Дата: **31 октября 2008** Предмет: **Информация по ремонтному комплекту нагнетателя**

No. **2008-12**

Данный бюллетень информирует о необходимости выполнения сервисных действий с крепежными дисками нагнетателя, входящими в ремонтный комплект нагнетателя.

Крепежный диск

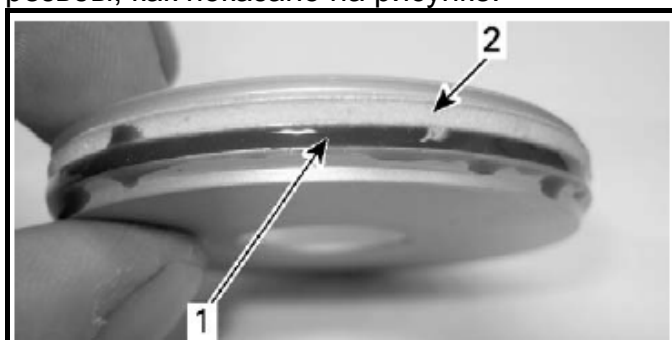
В 2008 модельном году, при производстве нагнетателя на заводе Rotax, было уменьшено количество предварительно наносимого на крепежный диск герметика.

Перед установкой, необходимо нанести Loctite 243 (Blue) (P/N 293 800 060) на всю торцевую поверхность (360°) первого витка резьбы, как показано на рисунке.

1. Предварительно нанесенный герметик
2. Нанесите Loctite 243 (Blue) (P/N 293 800 060) сюда

Примечание: Аккуратно, не нанести слишком много Loctite, чтобы он не попал в подшипник.
